05-01-00 - Direzione Generale dell'Ambiente

Oggetto: [ID: 10868] Procedura di V.I.A. - P.N.I.E.C., ai sensi dell'art. 23 del D.Lgs. 152/2006, e s.m.i., relativa al Progetto di un Parco Eolico denominato "Orgosolo-Oliena", sito nei comuni di Orgosolo (NU), Oliena (NU) e Nuoro, di potenza totale pari a 109,8 MW e costituito da 11 aerogeneratori, della potenza unitaria di 7,2 MW per un totale di 79,2 MW, e da un sistema di accumulo di energia (BESS) della potenza pari a 30,6MW. **Proponente: SCIROCCO PRIME S.R.L. Autorità Competente: Ministero dell' Ambiente e della Sicurezza Energetica (M.A.S.E.). Trasmissione osservazioni**

Figura 10.1: Aree SIC e ZPS con perimetro di area vasta (per maggiori dettagli grafici si rimanda all'elaborato di progetto "ORSA117 Carta delle aree protette Rete Natura 2000 con area vasta")

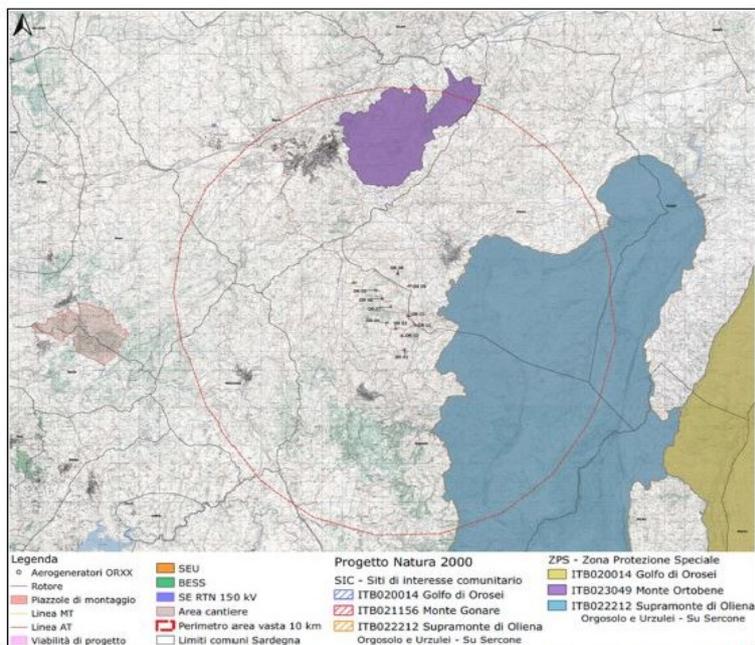
Dagli elaborati grafici a corredo della V.I.A., (di seguito si riporta stralcio dell'elaborato ORSA117 "Carta delle aree protette Rete Natura 2000 con area vasta"), si osserva come il perimetro dell'area vasta – tratteggio rosso – interferisca con le due aree protette SIC/ZPS ITB022212 - Supramonte di Oliena, Orgosolo e Urzulei - Su Sercone e ZPS ITB023049 - Monte Ortobene.

Figura 1: Emergenze archeologiche poste nell'areale di riferimento

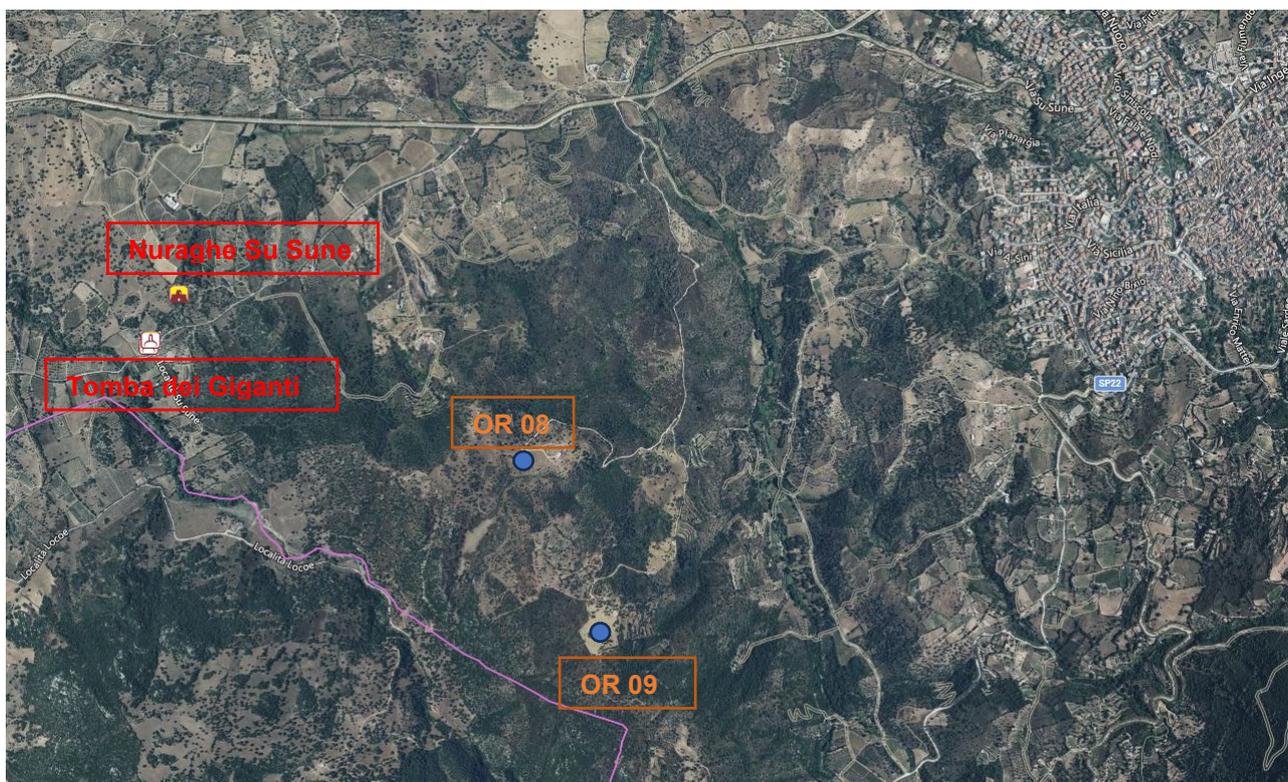
Siti, in particolare quello della Grotta Corbeddu e quello di *Sedda 'e sos Carros*, per i quali è in corso la definizione della *tentative list* finalizzata al loro riconoscimento come patrimonio dell'Unesco, percorso che verrebbe compromesso da un intervento con impatti sul territorio di indiscutibile portata come quelli che genererebbe la realizzazione del Parco eolico proposto.

Si segnala inoltre che a breve distanza, circa 1.400 m, dal sito interessato dal posizionamento del generatore OR008 si trova il Nuraghe *Su Sune* (posizionato nel punto di coordinate N 40.269121436516635, E 9.362482587161539) che si sviluppa su due torri e un corridoio esterno e l'adiacente Tomba dei Giganti denominata nello stesso modo (posizionata nel punto di coordinate N 40.267506139493314, E 9.360460683745663).

Figura 2: Stralcio della Corografia generale allegata al Piano di valorizzazione delle Terre Civiche del Comune di Oliena

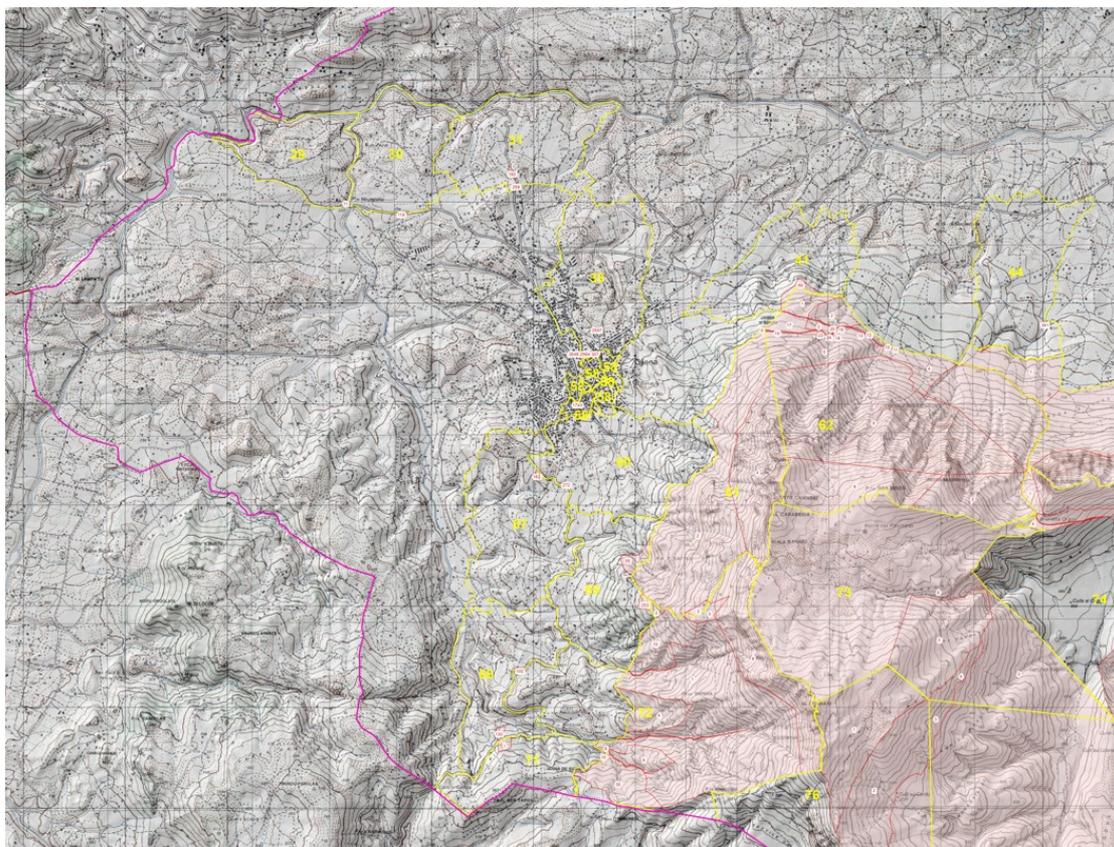
Da detta pianificazione emerge come le prospettive legate alla valorizzazione dei luoghi debbano passare attraverso la progettazione degli usi futuri proposti che si articolano in tre tipologie:

In particolare i servizi paesaggistici contemplati, sono riconducibili ad azioni volte ad aumentare la fruibilità dei luoghi e di beni immobili inseriti in un contesto territoriale ad elevato valore ambientale e culturale, sia in agro che nell'area urbana. Il percorso di valorizzazione dovrà articolarsi in adeguati interventi di recupero in supporto delle attività di valorizzazione ambientale e paesaggistica.

Figura 3: Areale di riferimento degli Uliveti pascolati del Comune di Oliena iscritto all'interno dei Paesaggi storici rurali

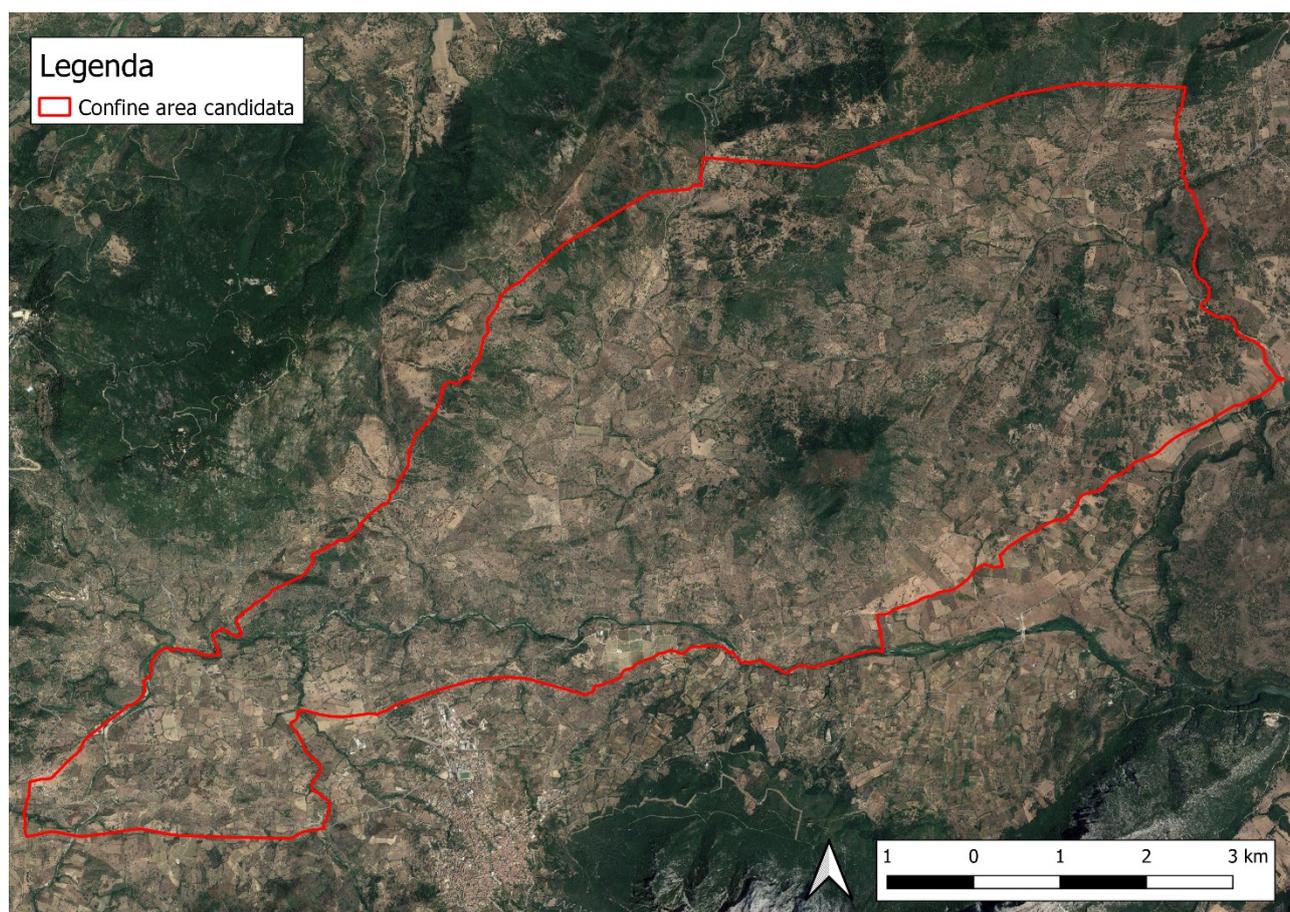
Dal punto di vista percettivo, l'elemento di maggior conflitto che si rileva è il contrasto tra l'artificialità dell'impianto proposto ed il paesaggio storico rurale circostante che ha come quinta il massiccio calcareo del Supramonte tutelato e riconosciuto come Sito di importanza Comunitaria Natura 2000 - SIC "Supramonte di Oliena, Orgosolo e Urzulei - Su Sercone ITB022212".

Figura 4: Tracciato della RES rispetto all'areale di riferimento

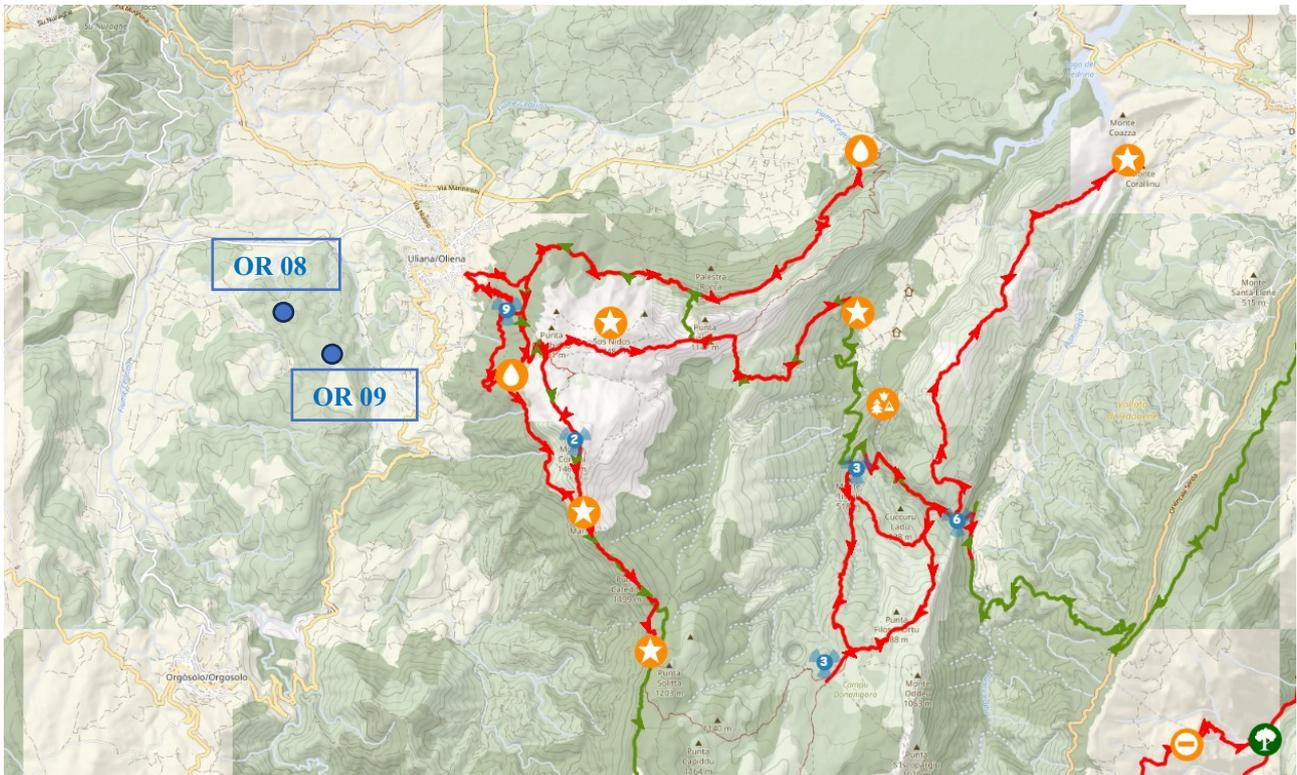
In particolare a Oliena i lavori finanziati dall'Unione Europea con fondi POR sono ormai giunti al termine, e si articolano in sintesi:
